大洗研究所（南地区）
高速実験炉原子炉施設（「常陽」）

耐震重要施設の基礎地盤及び
周辺斜面の安定性評価について
（コメント回答）

令和4年4月14日
国立研究開発法人日本原子力研究開発機構

常陽とHTTRの解析用物性値の比較(結果一覧)

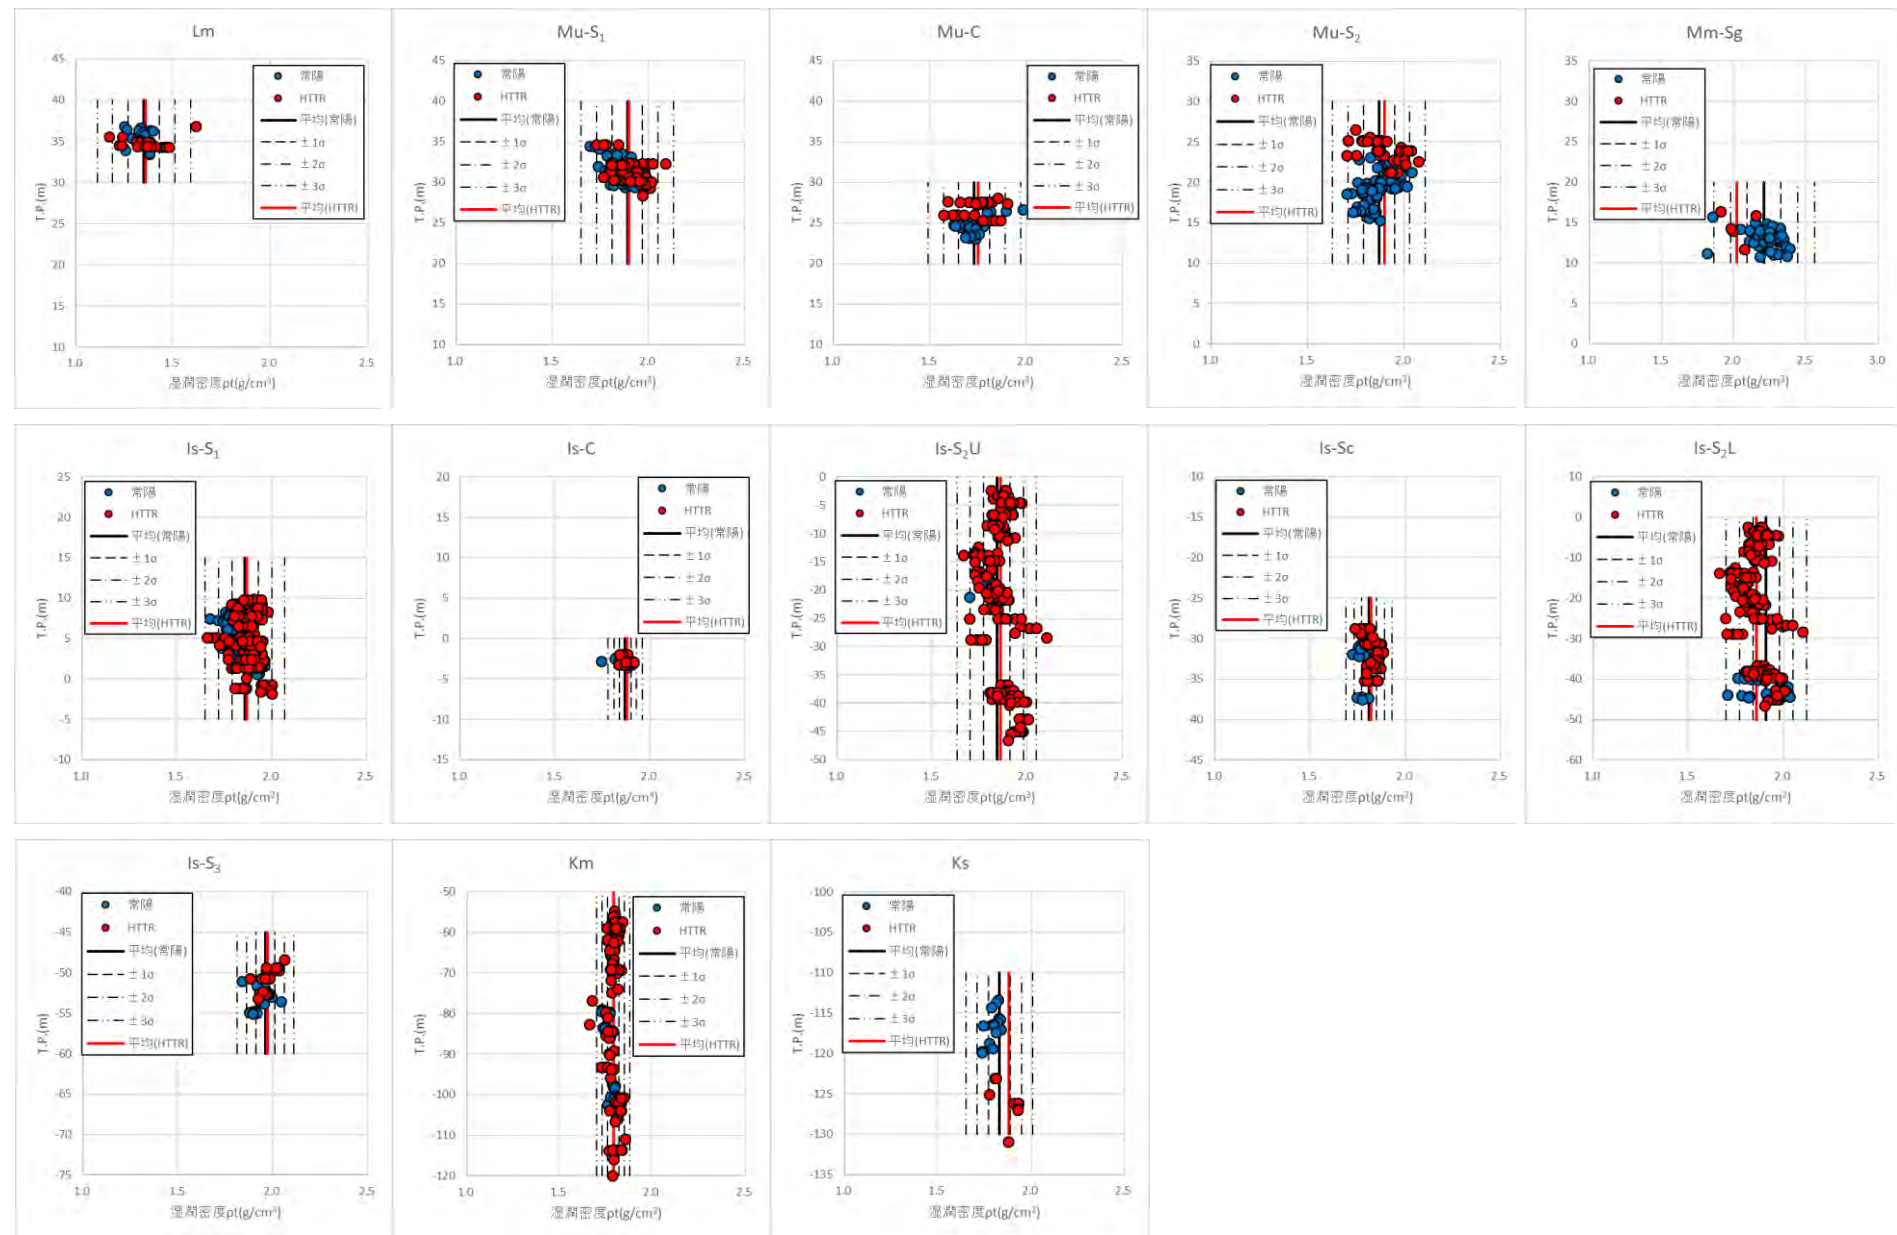
解析用地盤物性値について、HTTRとの相違点を整理し、使用した物性値が「常陽」とHTTRで本質的に変わらないことを定量的に示すこと。

回答	掲載ページ
・「常陽」とHTTRの解析用地盤物性値について、平均値、標準偏差等の整理、比較を行い、データのばらつきの程度を確認し、両者の物性値がおおむね整合していることを示す。	資料3-1 P. 1～15

- 常陽とHTTRにおける解析用地盤物性値を比較した。
- ばらつきの指標の一つである標準偏差 σ を用いて、常陽の物性平均値 $\pm 1\sigma$ 、 $\pm 2\sigma$ 及び $\pm 3\sigma$ を設定し、HTTRの物性平均値と比較することで両者の違いを評価した。また、回帰式により物性を設定している動的変形特性(正規化せん断弾性係数 G/G_0 及び減衰率 h)については、常陽の回帰式へのHTTRの物性値の当てはまりを検討するため決定係数 R^2 を用いて評価した。
- 常陽とHTTRの物性値の差は概ね $\pm 1\sigma$ 内であり、ややばらつきが見られる物性値においても $\pm 3\sigma$ 内に位置する。決定係数 R^2 の値も0.6以上となることからHTTRの物性値は、常陽の物性値の分布範囲に含まれる。よって、両者の物性値には本質的に差がないと評価した。

図 地下水位分布及び施設配置図

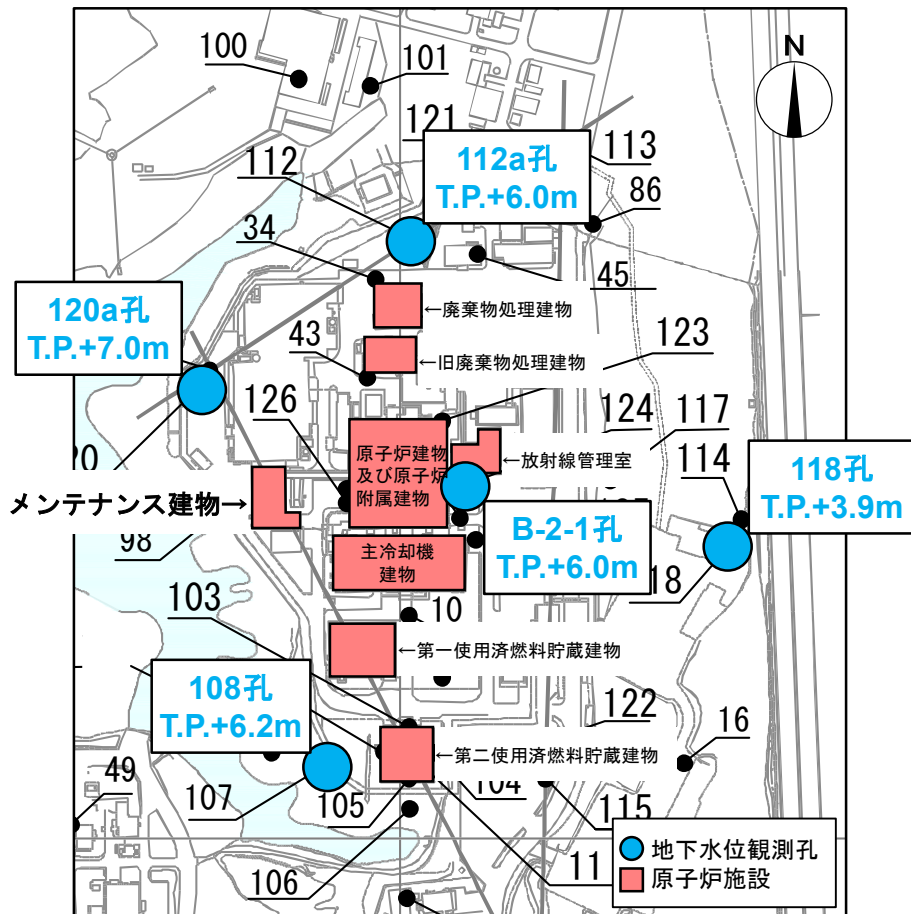
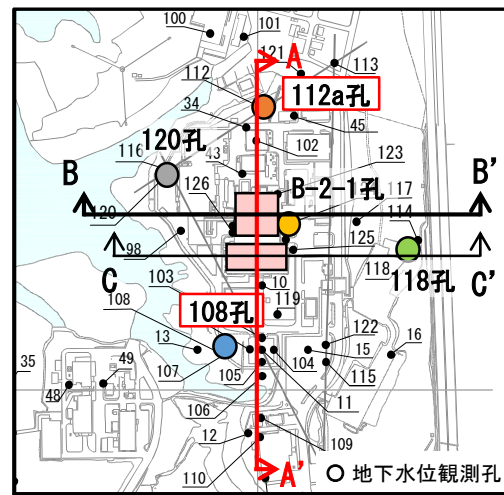
地下水位は東西方向に高低差がある。解析用地下水位(T.P.+6.7m)の設定については、後段規制への影響も含め、その妥当性について説明すること。

回答	掲載ページ
<ul style="list-style-type: none">・地盤の安定性評価を行う「原子炉建物及び原子炉附属建物」及び「主冷却機建物」については、評価対象建物周辺の地下水位データから解析用地下水位 (T.P.+6.7 m) を設定しており、設定は適切と考えている。・地下水位が高い西側に位置する施設「メンテナンス建物」については、地下水位の東西方向の高低差を考慮し、後段規制において建物評価を行う。	資料3-2 P. 9

- ・地盤の安定性評価を行う「原子炉建物及び原子炉附属建物」「主冷却機建物」及びそれらの南北方向に並んで位置する「廃棄物処理建物」「旧廃棄物処理建物」「第一使用済燃料貯蔵建物」「第二使用済燃料貯蔵建物」については、建物周辺の地下水位データから解析用地下水位（T.P. +6.7 m）を設定しており、設定は適切と考えている。
- ・地下水位がやや高い西側に位置する「メンテナンス建物」については、建物西側の120a孔の地下水位を考慮し、後段規制において建物評価を行う。

図 常陽における土層の飽和度

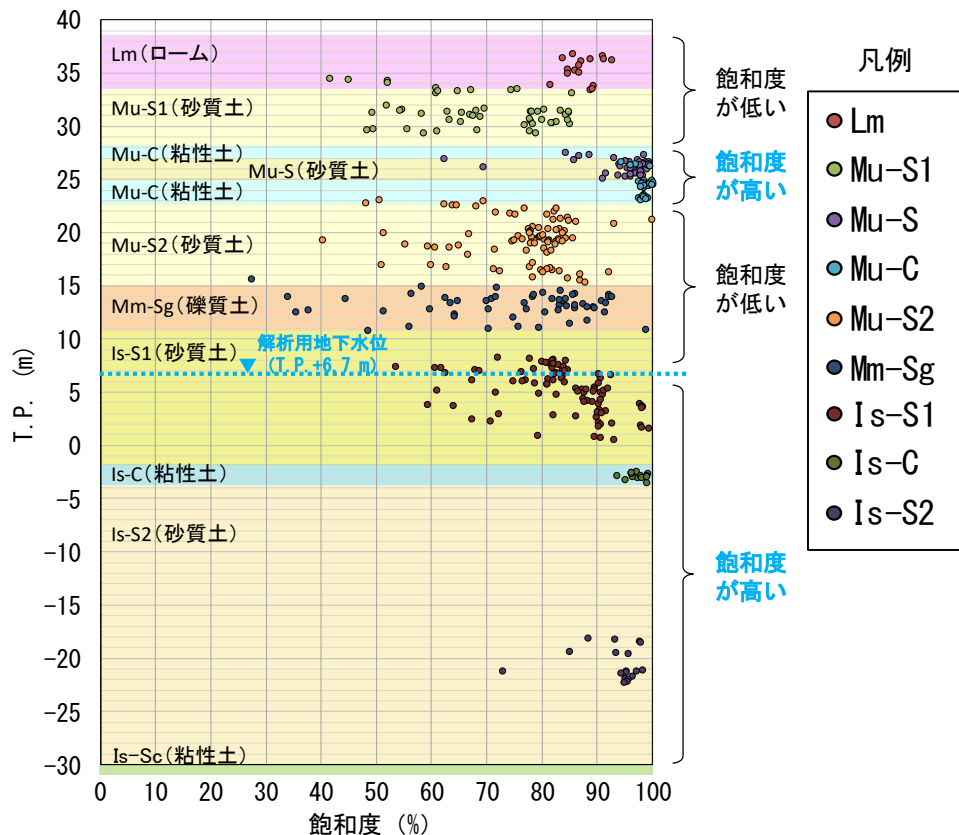
地下水位より上部に分布する宙水について、解析上の位置づけを明確にすること。

回答	掲載ページ
<p>・建物周囲の埋戻土の飽和度から埋戻土に宙水がないこと、宙水が分布する地盤が密実な第四系更新統の地層であり液状化のおそれはないことから、すべり安全率の評価に宙水による影響はないと判断し、解析モデルは宙水がない地盤としてモデル化している。</p>	<p>資料3-2 P. 15</p>

- ・最下部の粘性土層（Is-Sc層）から上部のIs-S2層、Is-C層、Is-S1層中央付近までは飽和度が高い範囲が連続しており、飽和度から地下水水位以深の地盤に水が連続して分布していると考えられる。
- ・設定した地下水水位から上部では、粘性土層（Mu-C層）及び砂質土層（Mu-S層）は上下の土層と比べて飽和度が高い。この部分には、常陽施設及び夏海湖の建設前（1966年）の地盤調査から宙水※を確認しており、既往の設置許可において1988～1989年の1年間、水位を観測している。
